## 護岸バリエーション資料

## 1) 第30回委員会(10/05/28)の主なご意見と報告

## 【前回の意見を踏まえた報告事項】

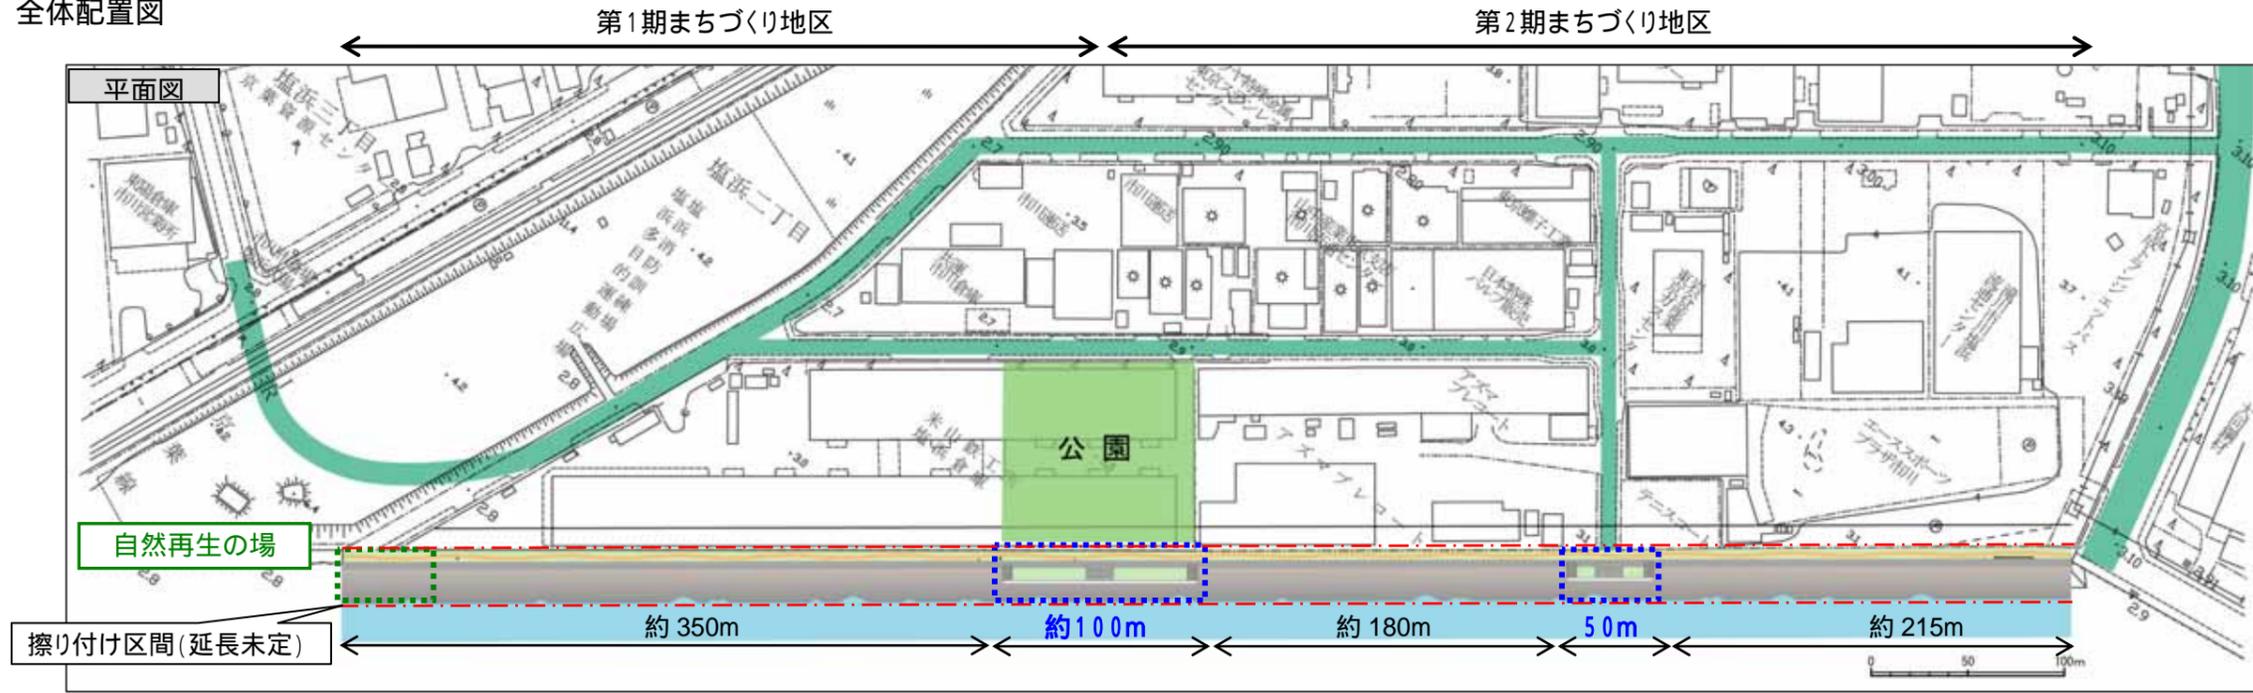
第30回委員会の主なご意見	会議における事務局等の回答
<ul style="list-style-type: none"> <li>・公園前のみ飛ばして施工することは可能か。</li> </ul>	<ul style="list-style-type: none"> <li>・技術的には可能だと思う。</li> </ul>
<ul style="list-style-type: none"> <li>・公園前のバリエーションについては、公園に対する地元からの要望・提案を受けてから形を設計したほうがよいものができると思う。</li> <li>・区間全体にバリエーションをするのではなく、公園前や自然再生の場の擦り付け部など区間を設定して行った方がよい。その他の基本断面でできる区間は、工事を進捗させてはどうか。</li> <li>・公園の前は大胆に切り込むなど、目玉の場所としてのバリエーションを期待したい。</li> </ul>	<ul style="list-style-type: none"> <li>・この位置に公園を整備することはほぼ決まりとさせていただきたい。公園の配置については、概ね合意を得ている。</li> </ul>
<ul style="list-style-type: none"> <li>・公園はどれくらいの規模か。</li> </ul>	<ul style="list-style-type: none"> <li>・約1.0haである。</li> </ul>
<ul style="list-style-type: none"> <li>・第2期まちづくり地区前面のバリエーション区間はいつ頃確認できるか。H22に整備されるバリエーションを見て、H23の整備に反映できると良い。</li> </ul>	<ul style="list-style-type: none"> <li>・第2期まちづくり地区前面のバリエーションが完成するのは、年明けの予定である。</li> </ul>
<ul style="list-style-type: none"> <li>・今後の全体スケジュールはどうなっているか。</li> </ul>	<ul style="list-style-type: none"> <li>・H22完成予定であるが、進捗がかなり遅れている。図面にH23施工区間を記しているが、その範囲から概ねの進捗を推測願いたい。</li> </ul>

<ul style="list-style-type: none"> <li>・事業が遅れることは避けたい。地元としては、県の事業スケジュールの中で、可能な範囲で議論して進められれば良いと思う。</li> </ul>	
<ul style="list-style-type: none"> <li>・公園の前だけ空いてしまっては、地元から言われぬか。</li> </ul>	
<ul style="list-style-type: none"> <li>・市川市のまちづくり会議で公園整備の意見を集約してもらい、青写真を見せてもらって、そこに検討を加えていかないと議論が進まない。</li> </ul>	
<ul style="list-style-type: none"> <li>・公園前の施工を後にした場合、工事進捗が遅れないか確認してほしい。</li> </ul>	
<ul style="list-style-type: none"> <li>・公園前をバリエーション区間とし、その他の区間は基本断面でよい。</li> </ul>

費用	護岸が石積み形式で端部に構造物が不要なため、全体事業費の増加にはならない。
進捗	全体事業費の増加にならないため、全体的な事業進捗にも影響が及ばない。
施工性	東西両側からの工事用道路ルートが確保できるため、分割の場合でも問題は無い。
その他	公園前の鋼矢板護岸が直ちに倒壊する危険性は少ない。

市川市行徳臨海部まちづくり懇談会において、公園の位置についてはほぼ確定したが、整備の内容については詳細な議論をする段階に至っていない。(まちづくりの中で整備内容を決定していく)  
海岸高潮対策事業を遅らせることはできないため、護岸整備に向けた議論を先行して実施する。
